Piano di Lottizzazione "Beatrice" per un area di perequazione integrata sita in via Guasti angolo via Verga

Pareri Enti e Settori

Oggetto: **Parere Preventivo - Piano Urbanistico Attuativo in Comune di Padova, via Guasti via Verga NCT foglio 181 mapp. 331-899-1309 Ditta: Immobiliare Salmaso s.r.l. Codice via: 39204**

OGGETTO: *Parere Idraulico* relativo al progetto del nuovo Piano Urbanistico Attuativo sito nel Comune di Padova tra via Guasti e via Verga - Fg. 181 mappali: 331, 899, 1309.

Planimetria con Segnaletica stradale - scala 1:500

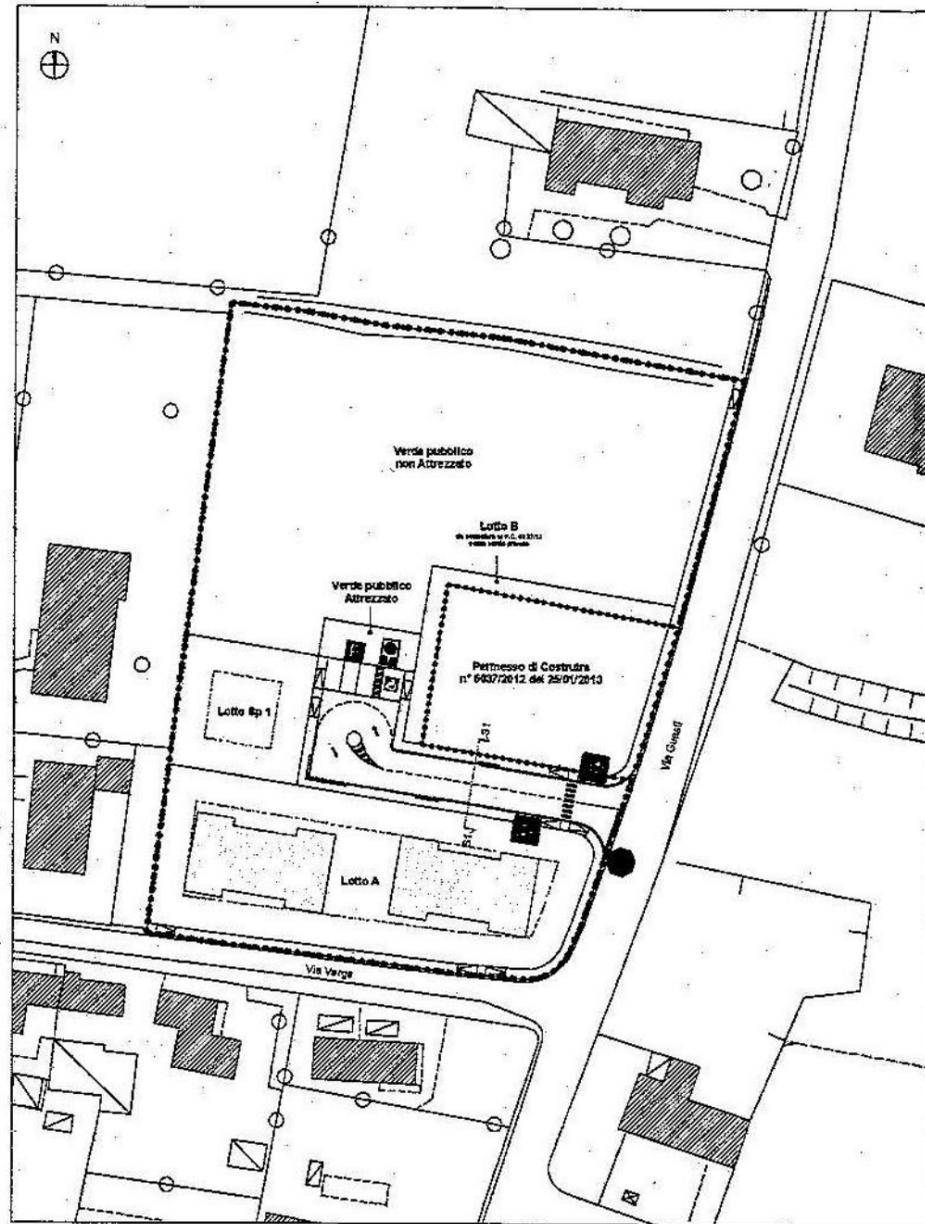
Con riferimento alla pratica in oggetto, visto la nuova tavola progettuale 8a con le modifiche alla segnaletica concordate con il settore scrivente, si esprime, per quanto di competenza, parere favorevole alla realizzazione dell'intervento relativo.

- Planimetria con schema smaltimento acque scala 1/500-
- Particolare pozzetto di laminazione scala 1/20-
- Estratto N.C.T. scala 1/2000-
- Estratto Fotopiano-

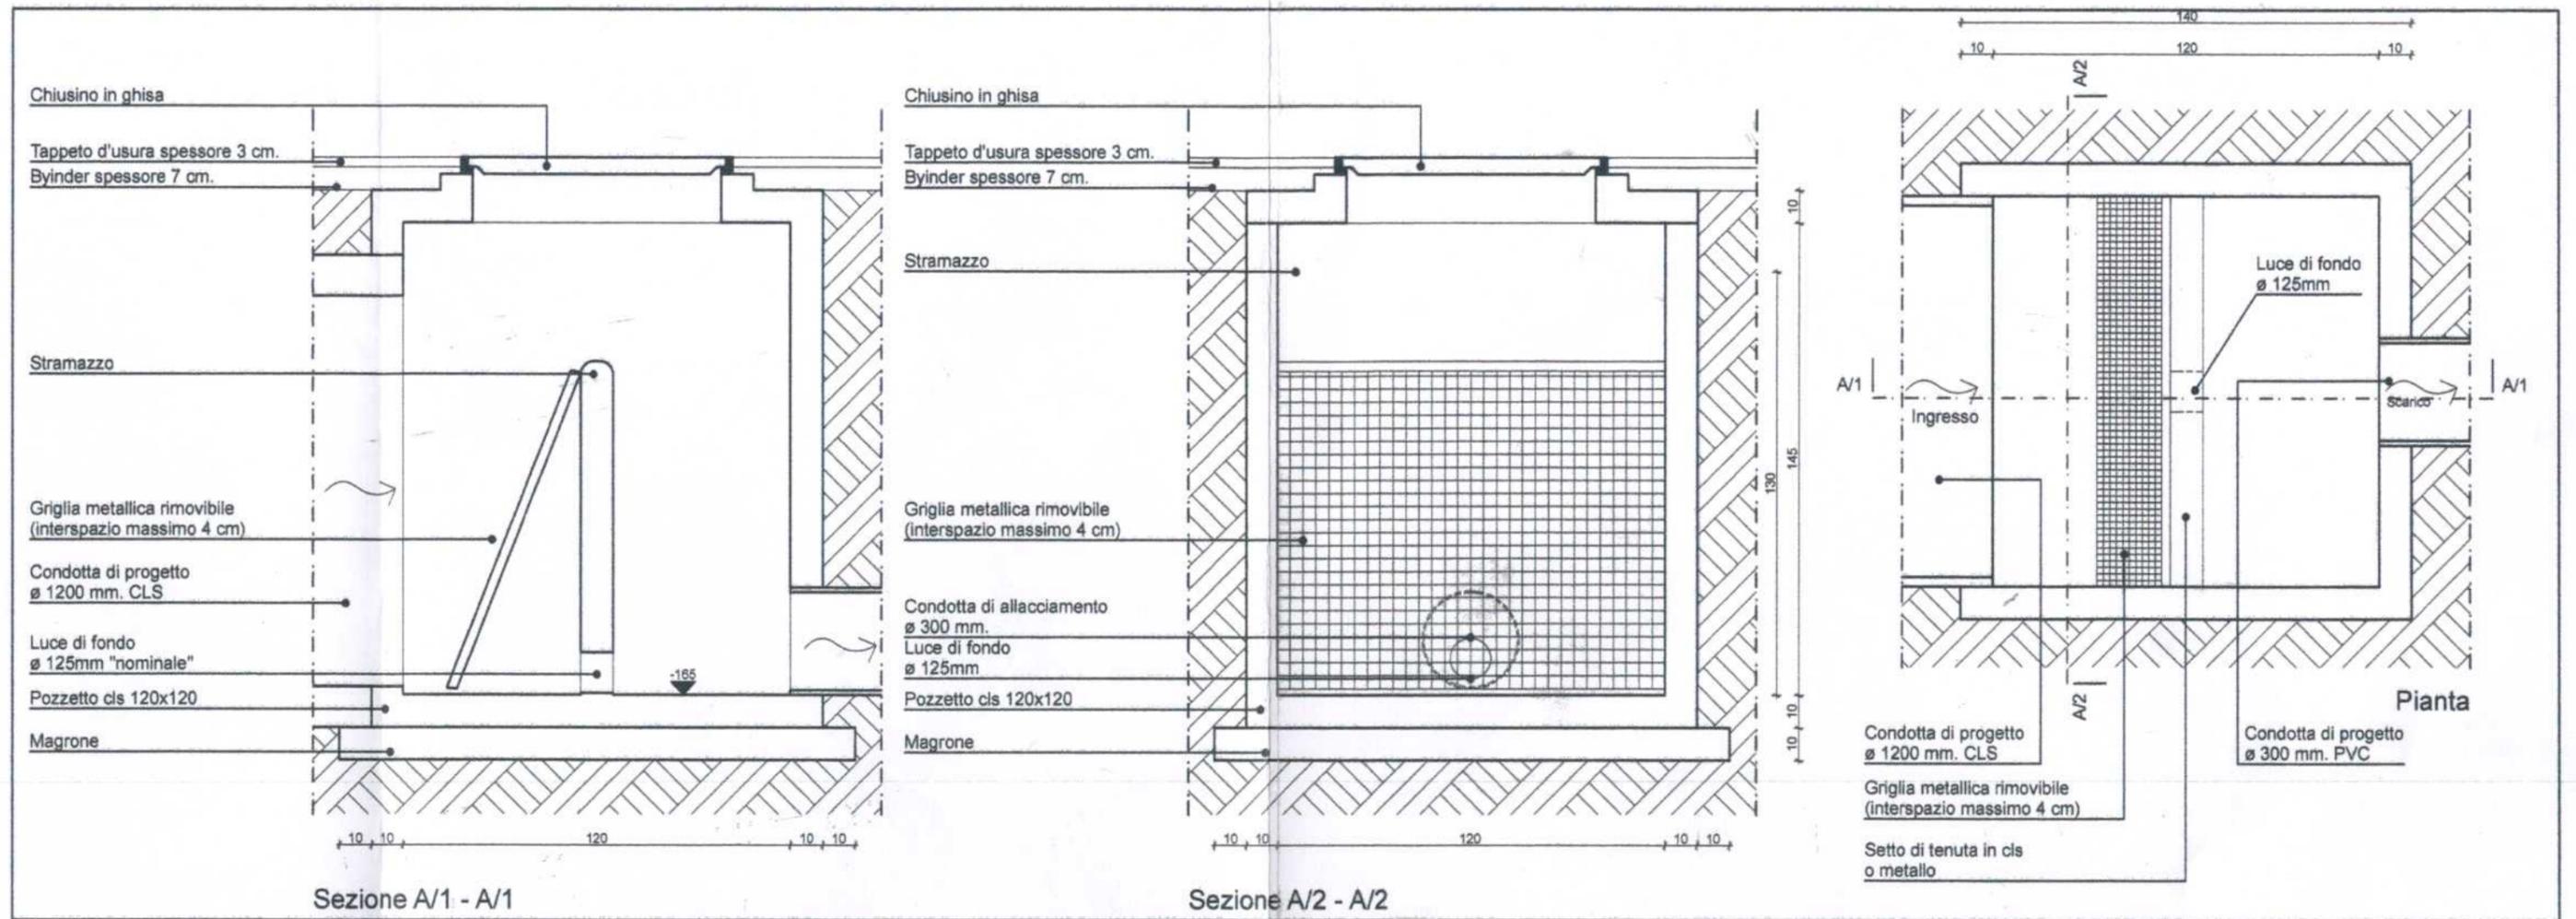
- Le opere dovranno essere realizzate in conformità alla Relazione Tecnico-Descrittiva di progetto ed all'elaborato grafico "Tavola Unica" presentati in allegato alla domanda;

- Dovrà essere garantito il deflusso idraulico delle aree circostanti, eventualmente attraverso uno scarico il quale risulti indipendente dalla rete interna all'ambito d'intervento in esame;

- A fronte dell'impermeabilizzazione del territorio in seguito alle opere d'urbanizzazione, si prescrive che all'interno dell'area d'intervento siano creati dei volumi d'invaso per una quantità almeno pari a quanto indicato nella relazione tecnico-descrittiva e nell'elaborato grafico allegati alla domanda;

- Gli invasi, che dovranno costituire un sistema chiuso con il recapito esterno, saranno recuperati completamente attraverso la rete di raccolta acque bianche prevista all'interno dell'ambito;

- Gli invasi richiesti dovranno essere invasati sotto la soglia stramazzante ubicata all'interno del manufatto di regolazione della portata costituito da un sostegno idraulico dotato di luce di fondo tarata per lo scarico di 10 l/sec/ha;

- La rete delle acque meteoriche dell'area interessata dovrà scaricare a sud dell'ambito nello scolo consorziale in sede privata denominato "Guasti";
- La manutenzione di tutto il sistema sopradescritto (pulizia delle condotte) con cadenza almeno annuale, sarà a completo carico dei richiedenti o futuri aventi diritto;
